第一牧志公設市場再整備推進事業かわら版 令和4年度第1号

「部門別説明会」を開催しました。

第一牧志公設市場の再整備（仮設市場から新市場への移転）のスケジュールや小間抽選の予定について説明を行い、ご参加いただいた事業者の皆様との意見交換を行いました。

図 新市場2階平面図

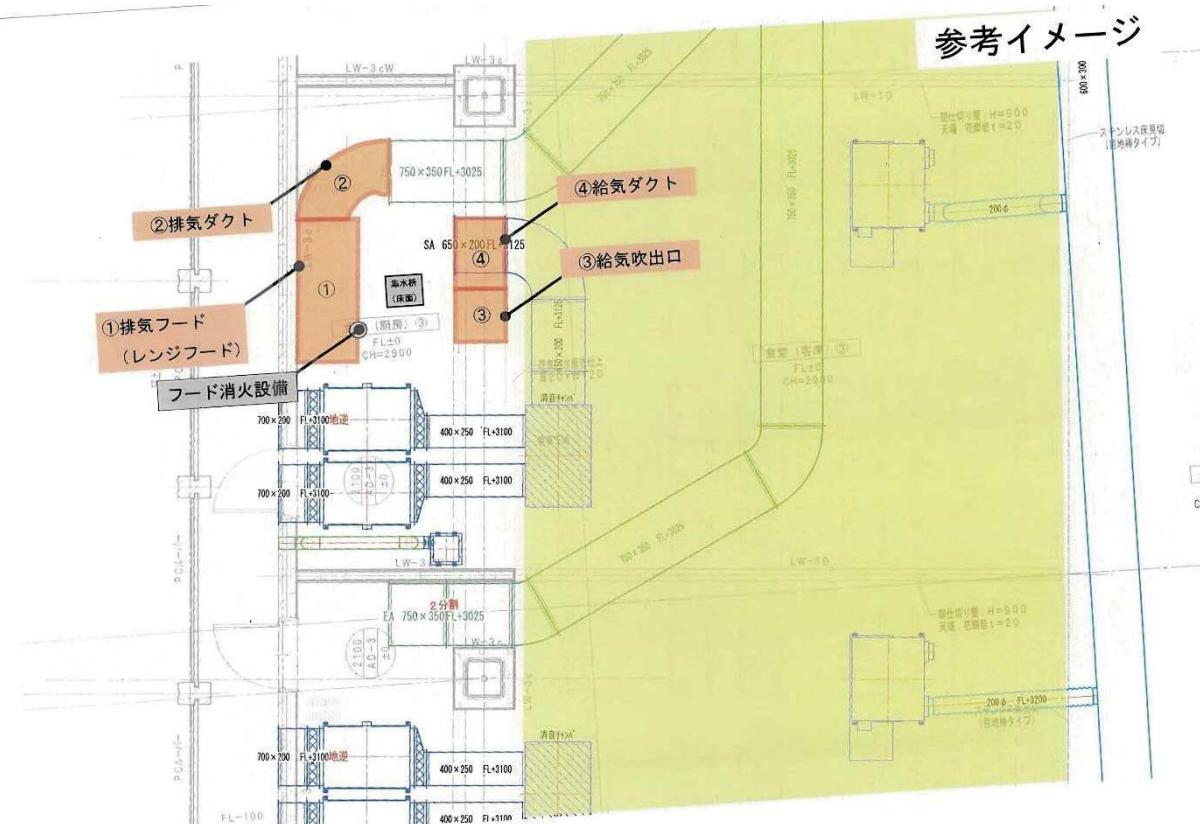
- ・市) 6～7月に小間の抽選会を行う予定。7月31日までに店舗のレイアウトの提出と、5月30日までに各店舗で工事を予定するフード工事の業者について報告をお願いしたい。
⇒各小間によって柱の有り無しなど細かい部分が異なっている。小間が決まらないと検討ができない。1か月間でレイアウトの決定も難しい。抽選時期を早めることは可能か。現場の確認も行いたい。
- ・図面に表記のあるm²は、厨房の面積を除いたものか。
⇒市) 廚房面積を除いた面積である。(訂正: 廚房面積を含めた面積である。)
- ・給排水の位置を知りたい。
⇒市) 市から情報提供する。
- ・勝手口のドアの種類は何か。
⇒市) 開き戸である。
- ・市) 仮設市場のダクト・フードの廃棄は市場事業者で行っていただく。
- ・市) 本体工事(A工事)で屋上に給排気設備を設置する。市が各厨房に配置するダクト位置から市場事業者のレイアウトによりダクトを接続してまわす場合は、C工事(市場事業者が実施する工事)となる。
- ・抽選はいつ決まるのか。
⇒市) 5月に実施する抽選の説明会で説明する。場所はてんぶす館で行う予定である。
- ・軽食①の窓を検討するという話であったが、その後どうなったのか。
- ・過去実施した作業部会では1階のレイアウトの話がほとんどであり、食堂から質問していた事項の回答をもらっていないため、説明をしてほしい。(吹き抜け周りの柵の仕様やベンチ設置の有無等)
- ・喫煙スペースのドアが開け放しになると受動喫煙を引き起こす可能性がある。対策はあるか。

図 新市場 1階給水・排水管立ち上げ位置

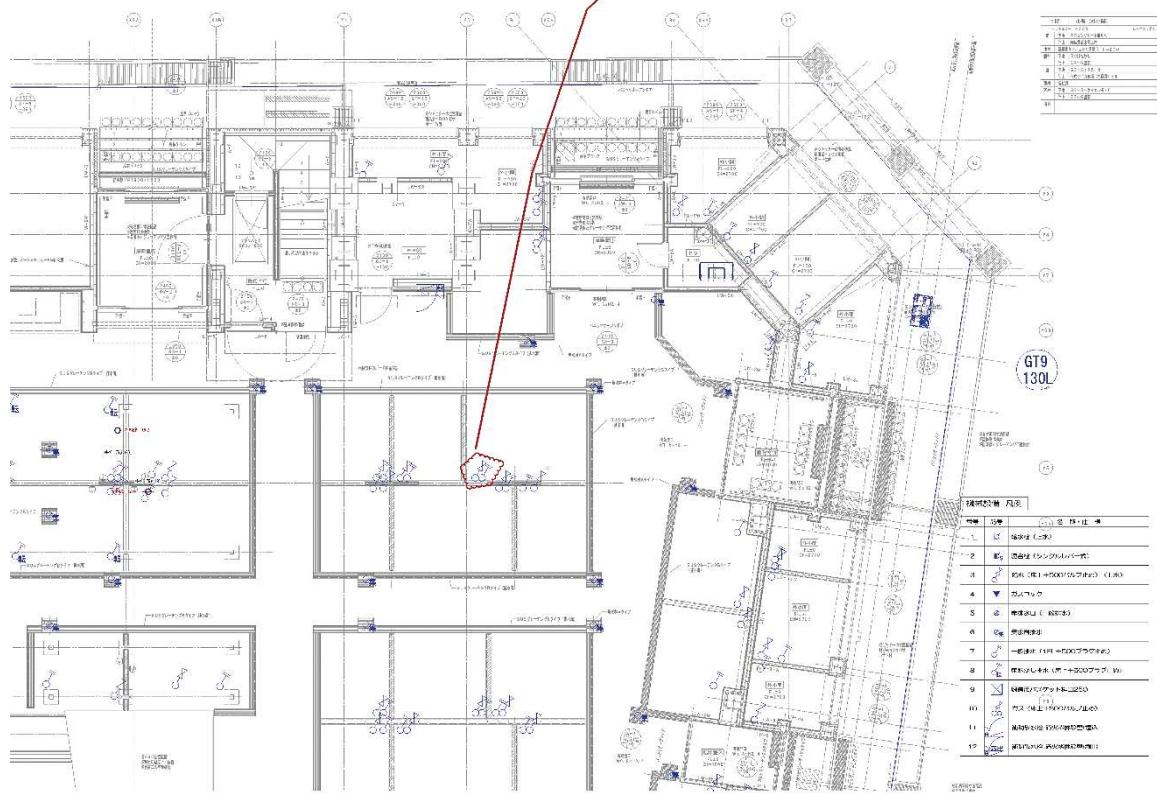
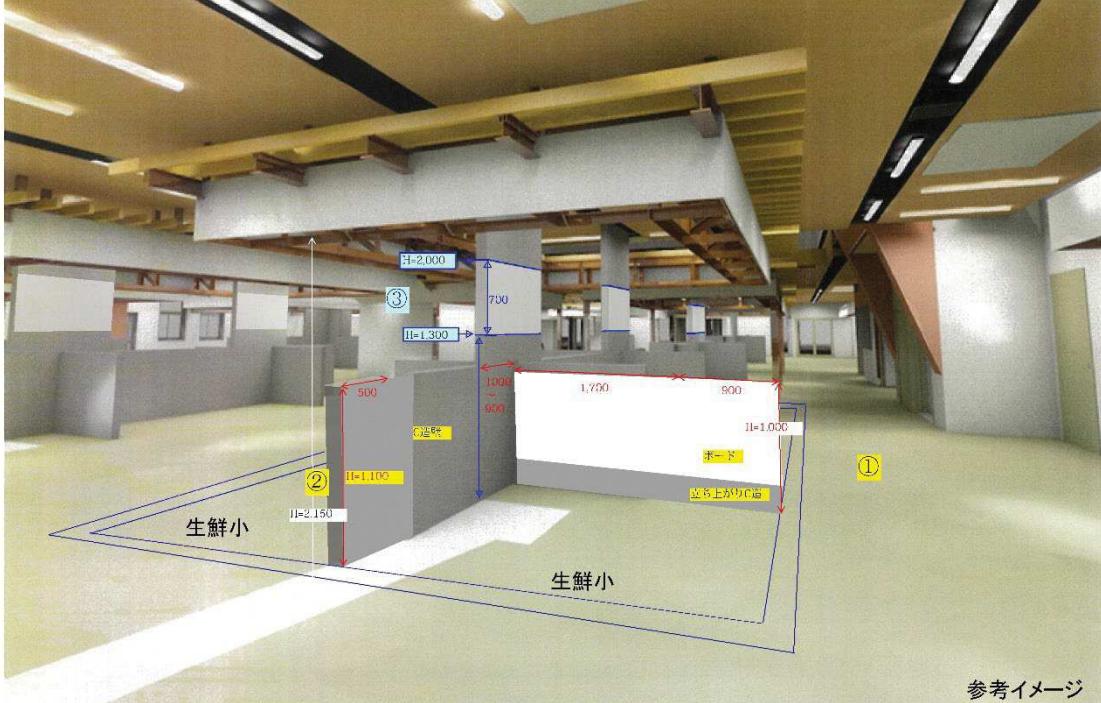
- ・市）旧市場を参考に部門位置等ゾーニングを行っている。給水・排水配管工事は、市指定の「給水・排水設備指定工事店」へ依頼する必要がある。共同で業者へ依頼すれば施工もスムーズである。
- ・一部背面に部門が異なる小間があり、水しぶき等が心配である。アクリル板の設置施工はA工事（市が行う工事）で可能か。
- ⇒市）近隣の小間と協議し、C工事（市場事業者が行う工事）で実施していただきたい。
- ・電気の配線等はどういうか。
- ⇒市）小間内にコンセントがある。延長コードを使用するか、電気配線が新たに必要であれば、業者を手配しC工事（市場事業者が行う工事）にて実施することになる。
- ・小間内の排水はどうなのか。
- ⇒市）排水の立ち上がり管があるので、シンク等の排水はそこに接続する。水はけは、仮設市場同様に排水用のグレーチングが小間外側にあり、小間内から水が流れるように勾配をとっている。土間には防水効果のあるクリア塗装を行っている。
- ・市）6月下旬には抽選会を実施するため、その前までには具体的な面積等必要な情報を提供する説明会を実施する。

図 新市場1階給水・排水管立ち上げ位置

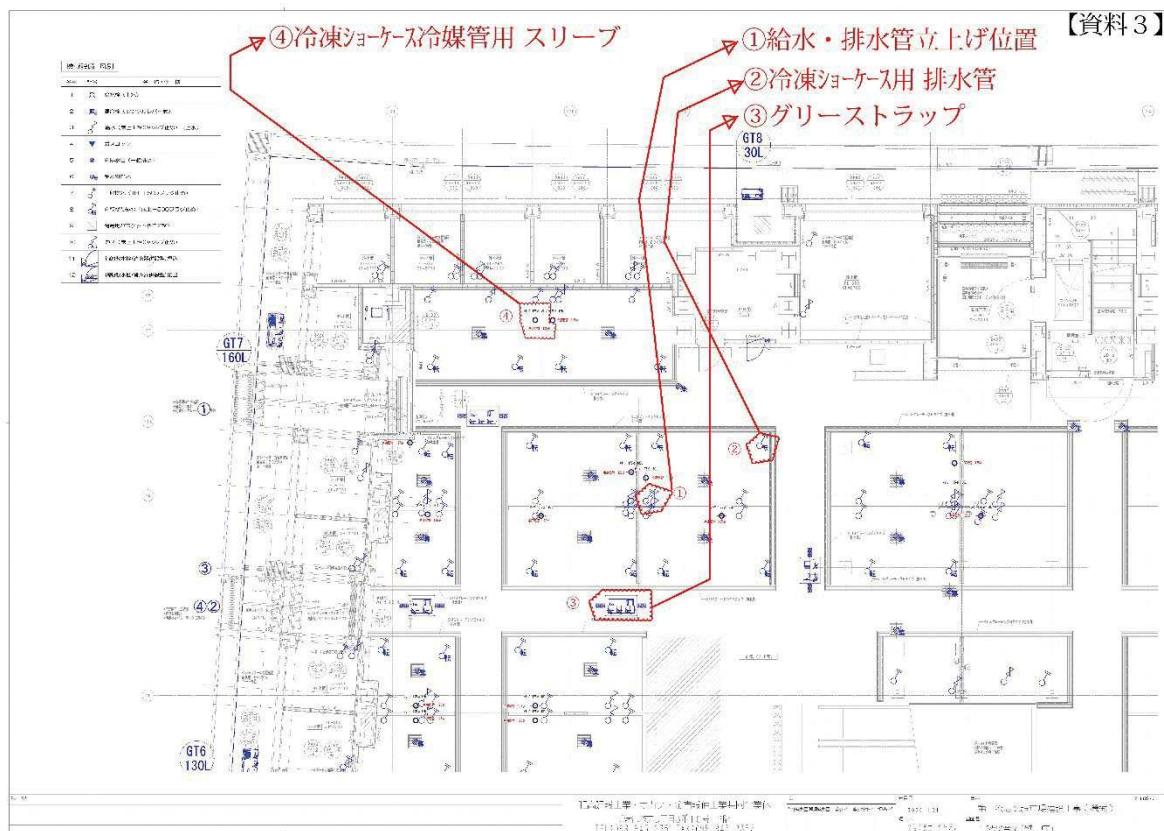
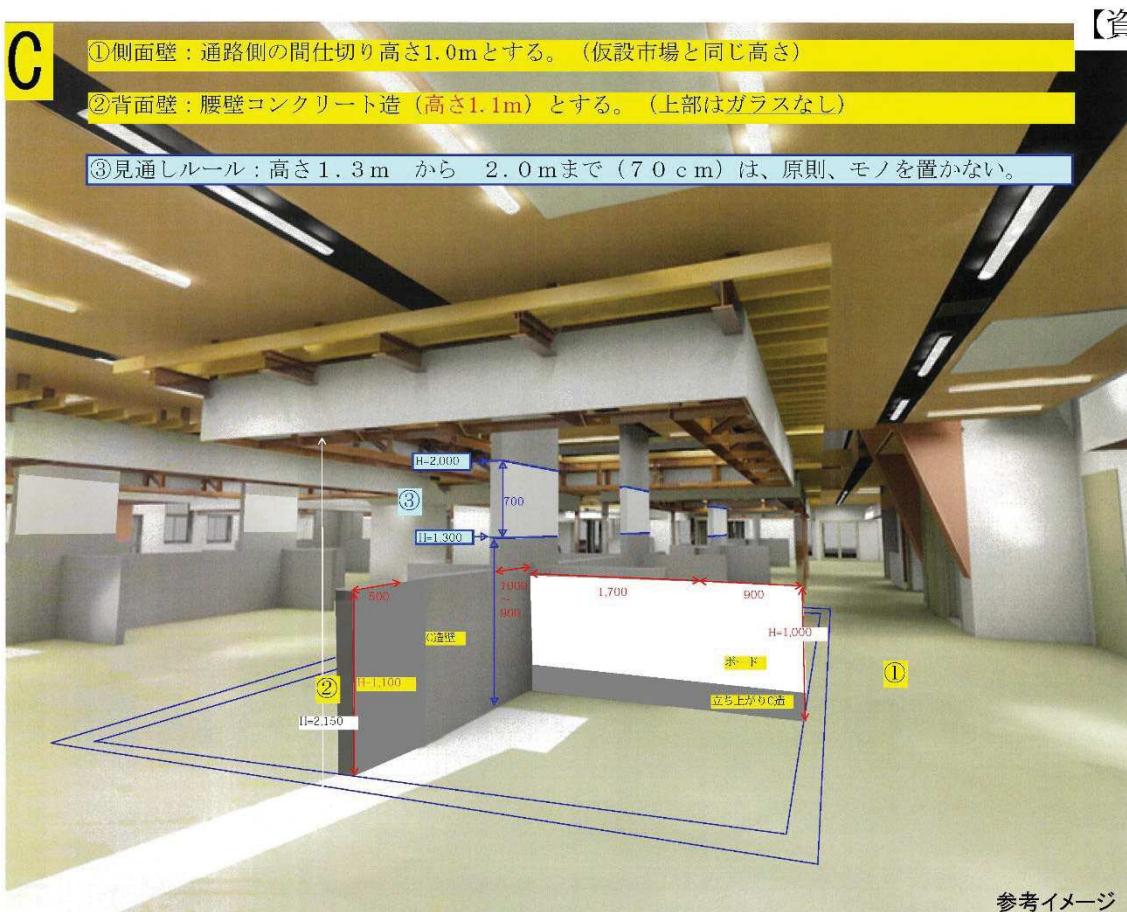
- ・市) 6月下旬に部門別小間位置抽選会を実施する。排水に伴う配管工事については、那覇市の条例に基づき、那覇市上下水道局が指定する「給水・排水設備指定工事店」への依頼が必須である。小間内には、床からの給水・排水の配管立ち上がりがあり、ショーケースの排水用ドレン管の立ち上がり、ショーケース冷媒配管用スリーブの立ち上がりがある。
- ・【資料2】の1階平面図を見ての通り、吹き抜けの箇所に精肉が二店舗位置しており、【資料5(イメージ図)】の通りパーゴラを支える柱が小間内にあるため、ショーケース等のレイアウトを検討する際、考慮する必要がある。
- ・これだけ多く給水業者も排水業者もあり、個人では選びようがない。C工事中にいろいろな業者の出入りは混乱を招く懸念もあり、まとまりでの（施工業者への）依頼や工程を考えられるように市にて方針を示して頂きたい。
- ・グリーストラップは何事業者でひとつか。
⇒市) 確認して改めてお伝えする。
- ・引っ越し期間と保健所検査期間が重なっているのはなぜか。引っ越しを終えてから検査するものではないか。
⇒市) 検査は機器等の設置後ではあるが、食品衛生講習会などもあり平行して実施していくため、同時期で重なって記載している。

- ・内装工事期間は旧正月になるのではないか。
- ・設置物を制限する箇所（H1,300～H2,000【資料5】）に、肉をカットする際の飛び跳ねを防ぐための取り外しカバーを取り付ける可能性がある。見通しを考えるとなると、透明シートなど仕様の指定があるのか。
- ⇒市) 透明が望ましいが、進めながら検討する余地を残したい。
- ・飛び跳ねなどを防ぐアクリル板など施工は市で行ってもらえないのか。
- ⇒市) アクリル板などを施工すると、そこに何かしら貼ったり付けたりして見通しの確保ができなくなってしまうため、アクリル板の施工は市では行わない。
- ・市) 賃料や吹き抜けの箇所の柱の位置等小間の詳細情報については、後日抽選会に関する説明会を設けお伝えする。

図 新市場1階給水・排水管立ち上げ位置

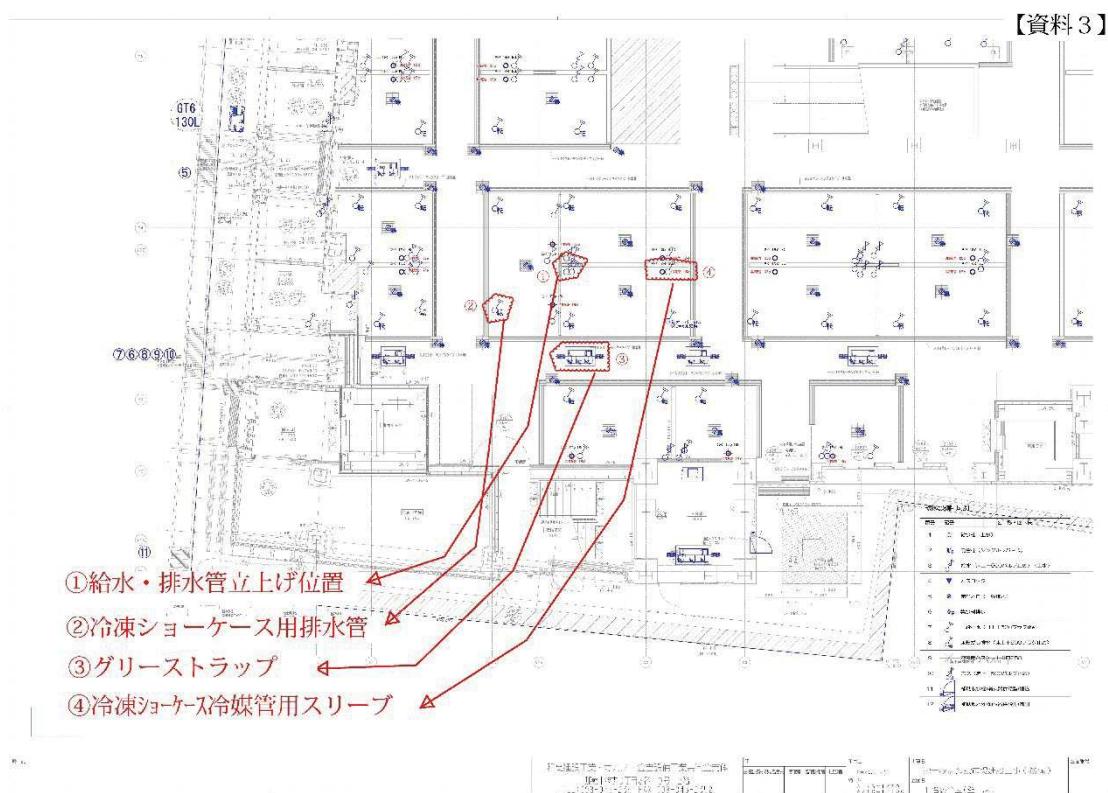
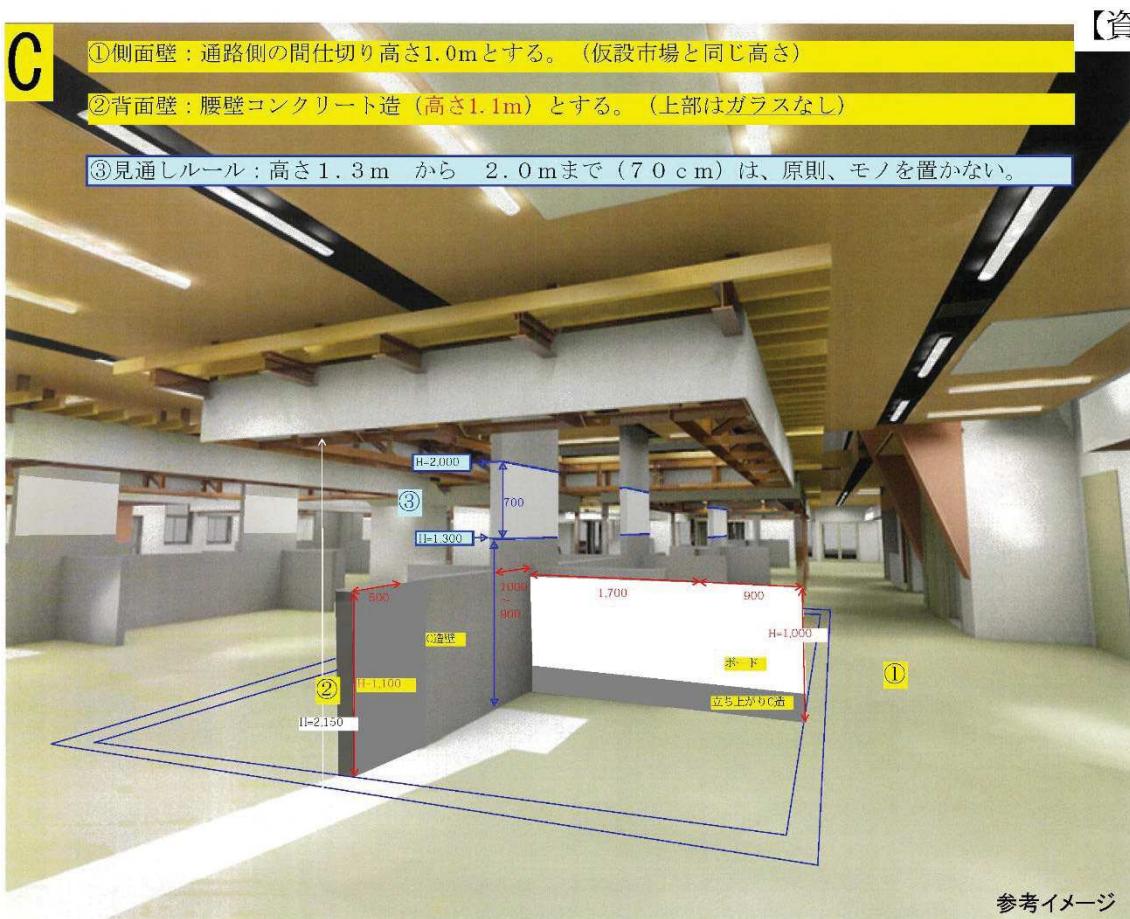
- ・市) 6月下旬に部門別小間位置抽選会を実施する予定であり、供用開始は3月を予定している。【資料2】の通り、鮮魚はすべて角小間となっている。排水に伴う配管工事については、那覇市の条例に基づき、那覇市上下水道局が指定する「給水・排水設備指定工事店」への依頼が必須である。室外機は屋上に設置するので、配管の長さや容量など施工業者と調整していただきたい。冷媒配管は、一度地下へ通し屋上の室外機へとつなげる。

- ・地下へ冷媒配管を通すということは市から説明されてないのではないか。小間上部から直接冷媒管を配管する場合に比べ、1階から地下まで下ろしてから1階のショーケースに接続した場合、冷媒管が余計に長くなるのではないか。冷配管の距離が長ければ、それだけ消費量も多くなり機械にも負担がかかる。過去の市からの説明では（最大）40～50mという話であった。

- ⇒市) これまでの説明でも、地下を経由した長さを想定していたが、配管の最長距離を確認する。
- ・小間間の側面間仕切り壁の高さ1.0mの基準はなにか。1.0mの高さだと、お客様から隣の小間の商品が見えないので低くしたい。80cmでもよいのではないか。
- ⇒市) 側面間仕切りの高さ1.0mは保健所の関連条例で定めがあり参考としている。

- ・施工期間は2週間を超えることはできないか。今回は本設になるため工事に時間をかけたい。
- ⇒市) 確認する。
- ・市) 見通しをよくするため【資料5】の参考イメージのように設計している。鮮魚部門については、間仕切り壁の仕上げはボードではなくコンクリート造となる。生鮮の説明会では、うろこ等の飛び跳ねについて不安の声もあり、小間確定後周囲の事業者と相談し、ついたて（アクリル等）の対応をお願いしたい。

- ⇒ついたてはA工事で実施できないのか。現在の仮設市場の小間間の隙間でも周囲の小間にうろこ等が飛んだり、精肉の骨片が飛んできたりしている。事業者側で設置するような簡易なものでは対策にならない。旧市場と仮設市場で使用しているショーケースの形状は異なり、仮設市場で使用しているショーケースはオープンタイプで海水などは天井まで飛び跳ねる。そのショーケースを新市場でも使用するため、境界にはアクリル板は必要であり対応してほしい。

- ・中央通りから入ってくるお客様から鮮魚部門が見えないと以前から伝えている。生鮮に空き小間があるのであれば、鮮魚部門が視界に入るように入り口をなくし、改善してほしい。
- ・新市場と仮設市場の小間の大きさは違うのか。現状にあわせて什器を買いそろえているため、同じ中小間でも大きさが小さくなると配置ができなくなるので情報がほしい。
